敦賀発電所2号炉  
調査データのトレーサビリティの確認結果に関するコメント回答

令和5年1月26日  
日本原子力発電株式会社

# 敦賀発電所2号炉 第1099回審査会合からのコメント一覧

断層ガウジ・断層角礫の幅算出資料(K断層 H24-H-14 深度4.93~7.81m)

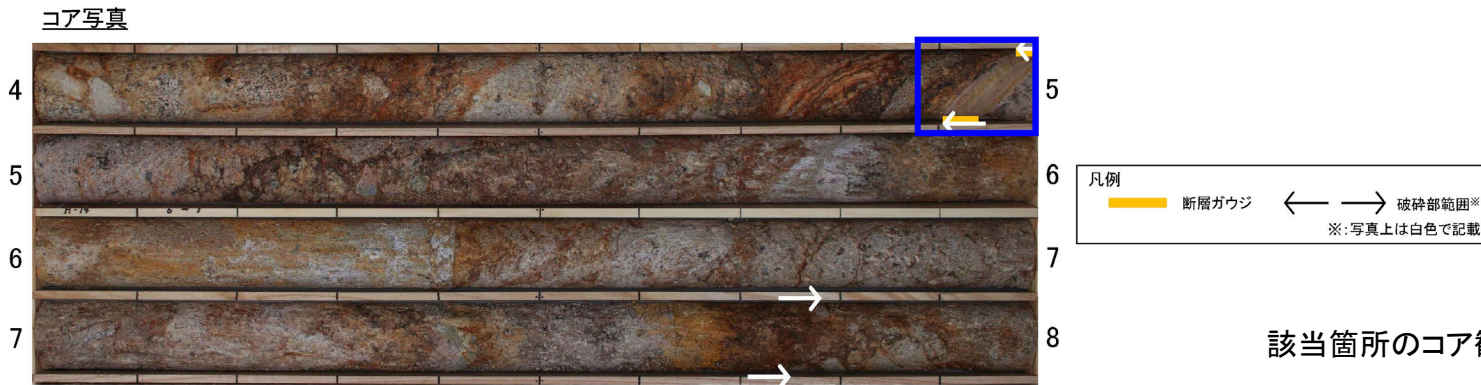
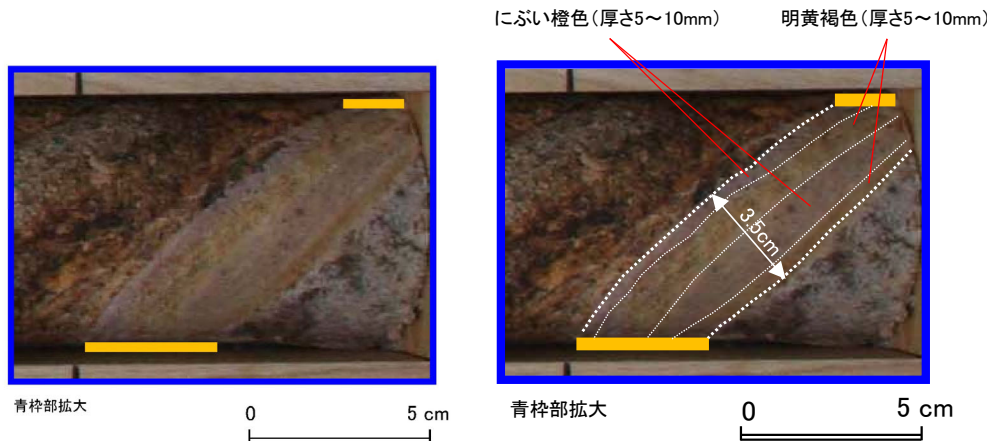
- 断層ガウジ・断層角礫の幅は性状一覧表に「1.0cm」と記載していた。

- 以下のことから、断層ガウジの幅としては、3.5cmが正しい値であるため、1.0cmから3.5cmに変更した。
- コアの再観察の結果、上端側からにぶい橙色と明黄褐色の粘土状部を繰り返し、断層ガウジの幅としては3.5cmであった。
- コア観察カードには全体の厚さ35mmの記載と、帯状の厚さ5~10mmの記載があり、従前提示していたデータである1.0cmは断層ガウジ内の縞状の各色調の帯の幅の最大値を誤って記載していたと推定される。

・実測した断層ガウジの幅は3.5cmである。

明瞭なせん断構造・変形構造の有無(H24-D1-1 深度58.96~59.30m) 19のエビデンス  
(明瞭なせん断構造・変形構造)

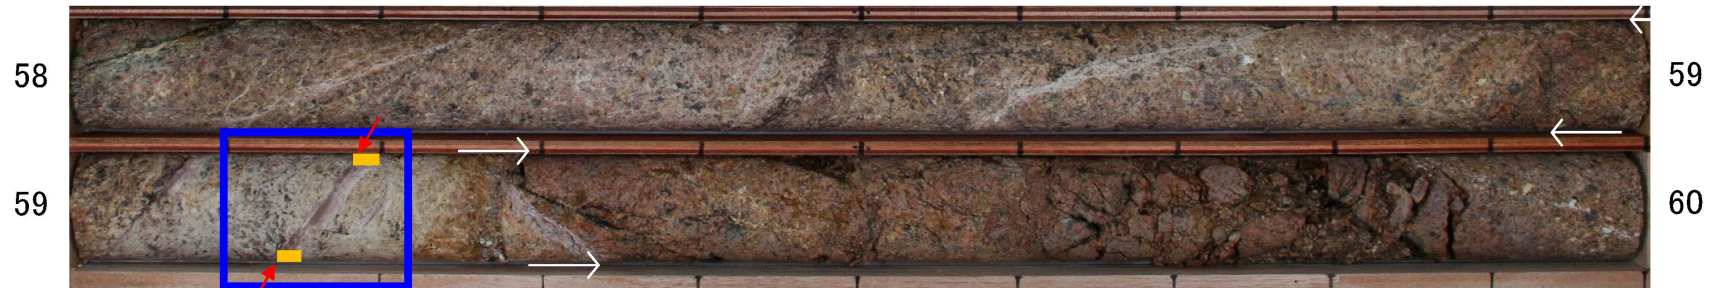
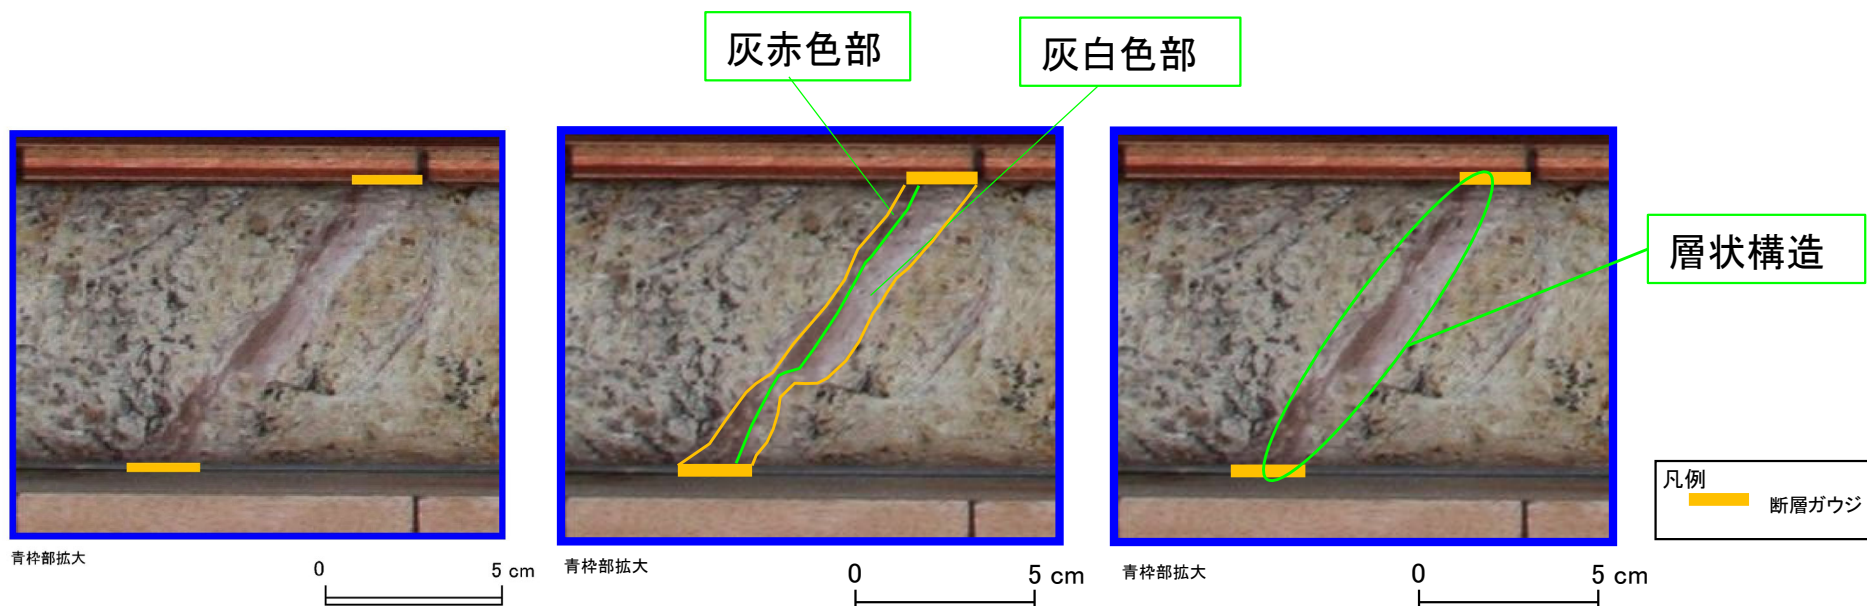
・ 明瞭なせん断構造・変形構造は性状一覧表に「無」と記載していた。

- 以下のことから、明瞭なせん断構造・変形構造の有無を「無」から「有」に変更した。
- コアを再観察の結果、断層ガウジに層状構造が認められた。
- 従前提示していたデータでは明瞭なせん断構造・変形構造を「無」としていたが、従前の作業プロセスでは今回の元となるデータに相当する記録を作成していなかったため、「無」と記載した根拠がトレースできなかった。

- 最新活動面に沿った断層ガウジには灰赤色と灰白色の層状構造が認められることから、明瞭なせん断構造・変形構造は「有」とした。

非モデル化破碎部 薄片試料観察(H24-D1-1 深度93.20m)

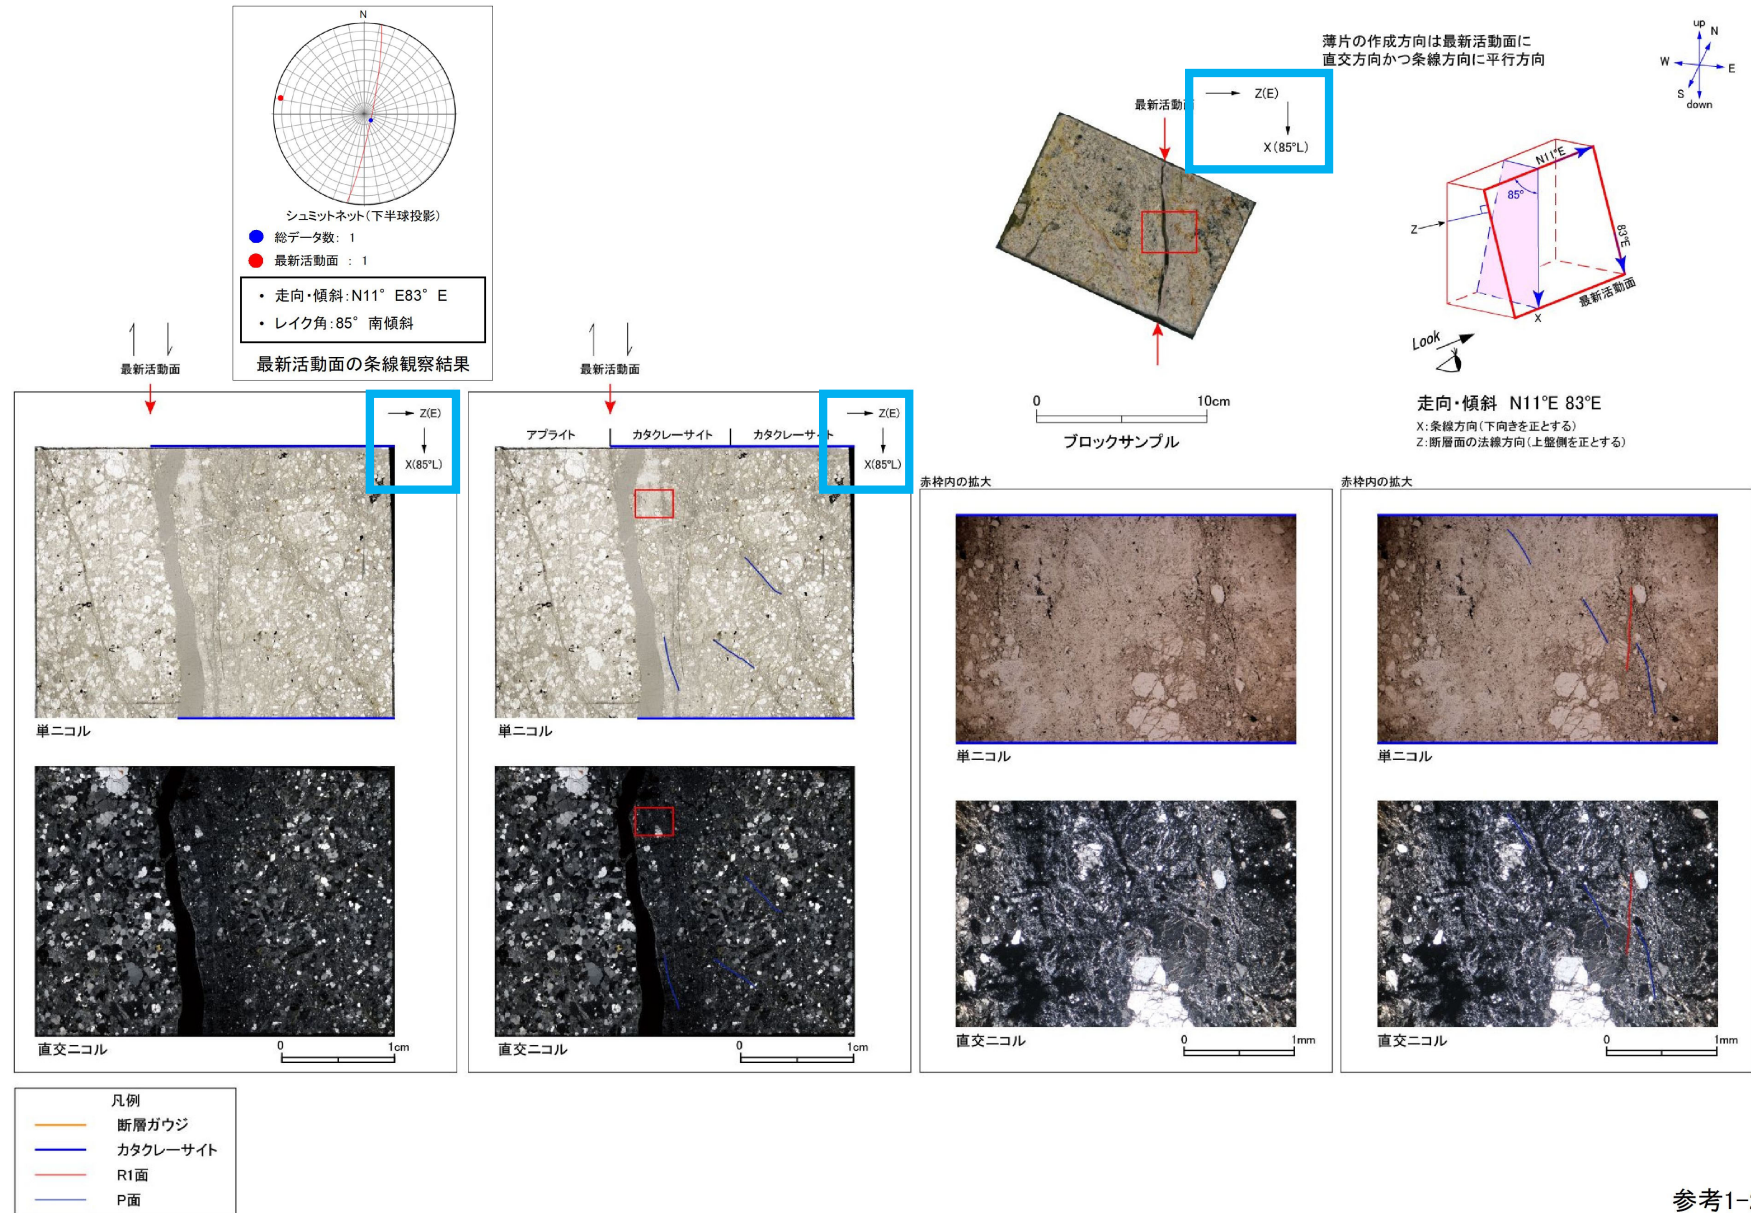
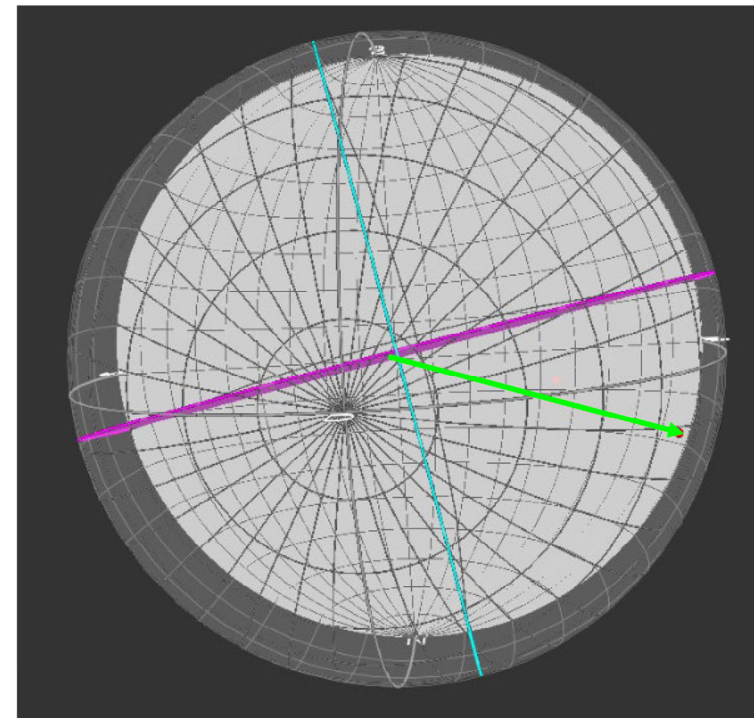
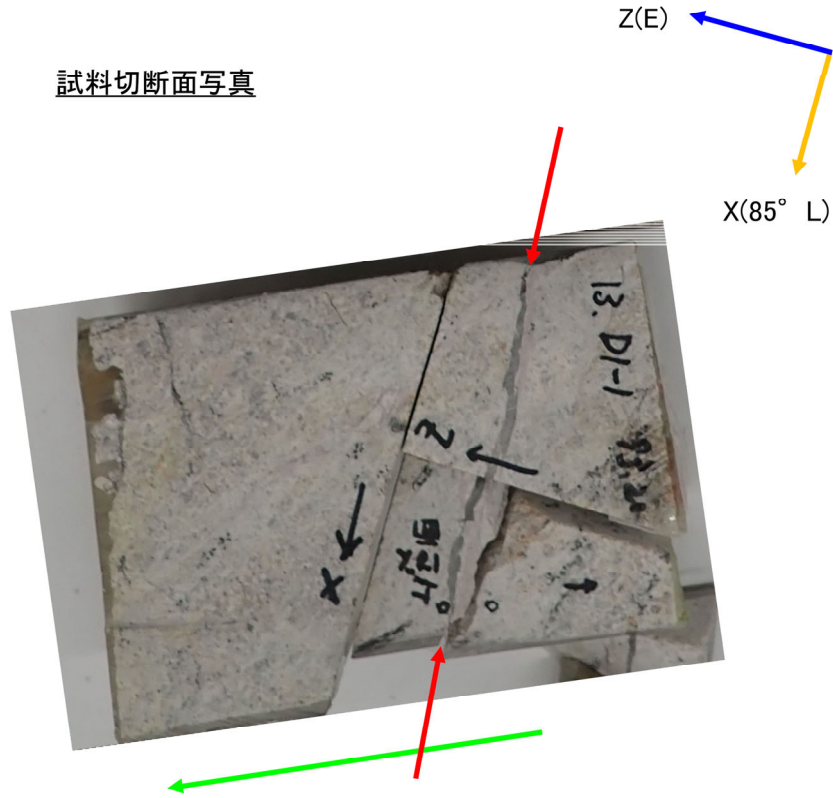
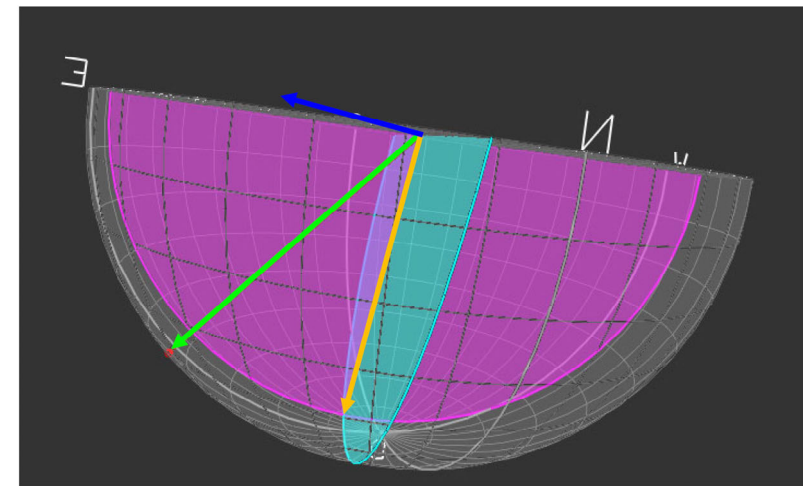
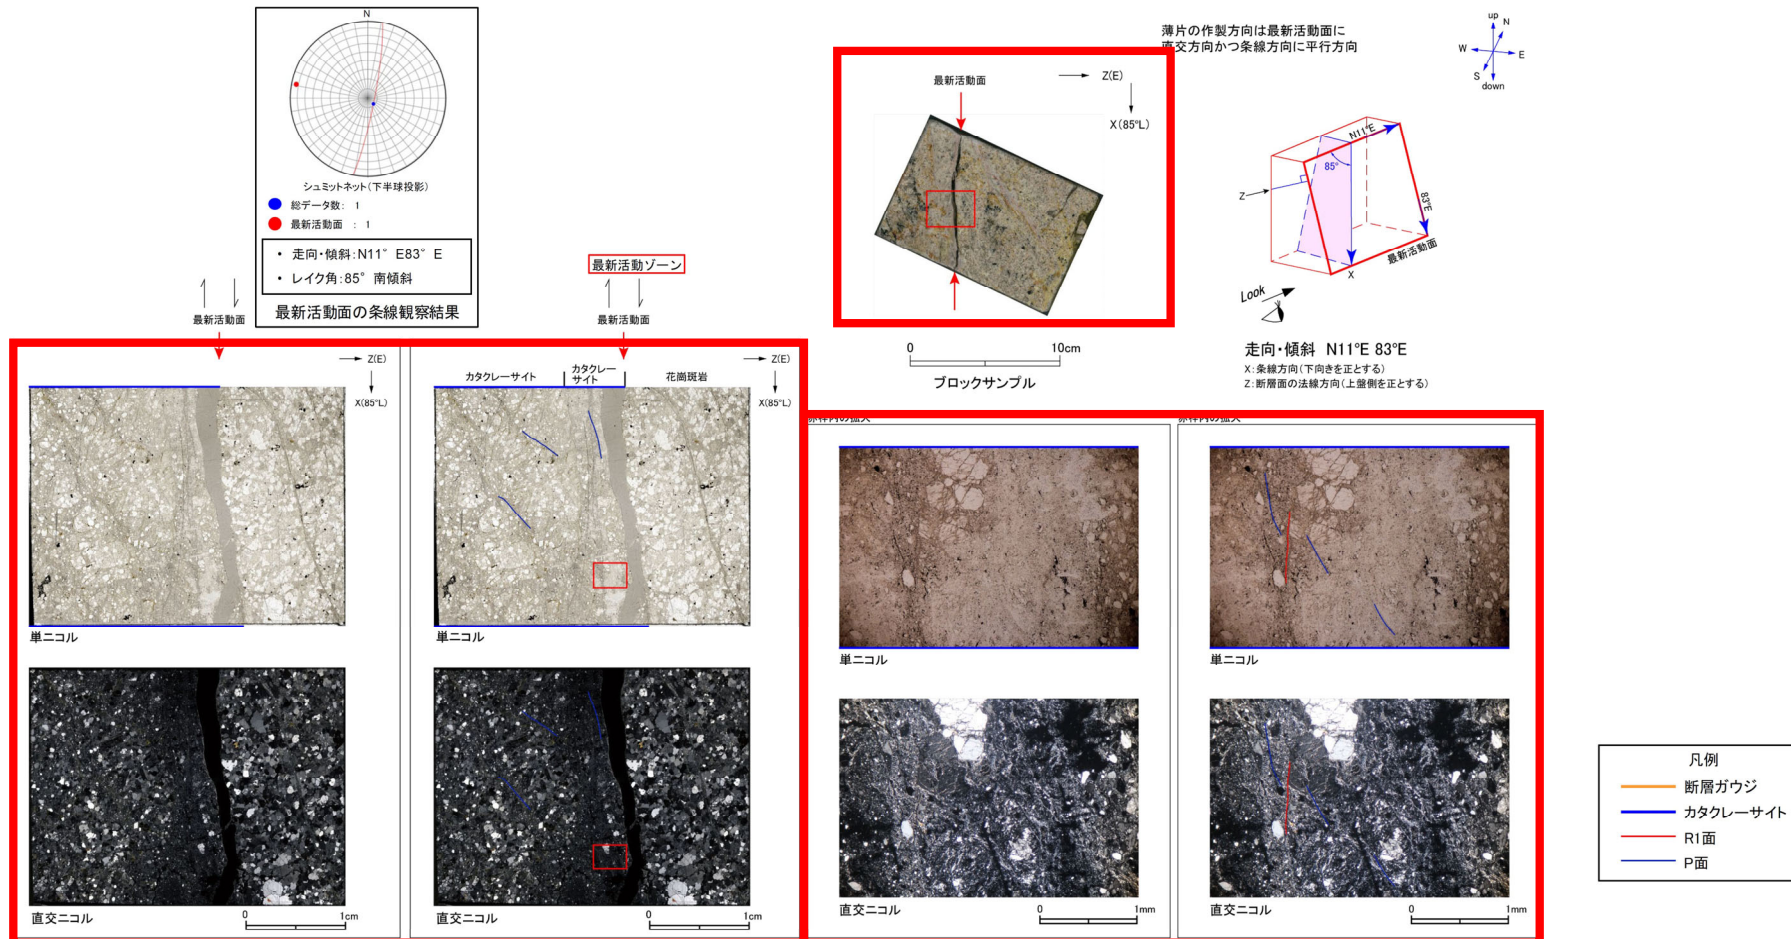
・ 従前提示していた研磨片写真及び薄片全景写真に示したX方向(条線下向き側), Z方向(断層面上の盤側)は薄片観察結果に下記のように記載していた。(水色枠箇所)

- 薄片試料の作製箇所について、試料の切断方向を確認し、下記の試料切断面写真に示したX方向、Z方向が正しいことを確認した。
- 従前提示していたX方向、Z方向は両方とも、下記で示した矢印の方向と逆の記載であったことから修正する。

- ・ 研磨片写真及び薄片全景写真に示した薄片試料のX方向, Z方向が正しくなるように写真を反転させることで修正した。(赤枠箇所)
- ・ 従前提示していた資料ではX方向, Z方向ともに逆向きに記載していたことから, 結果的に変位センスは変わらない。
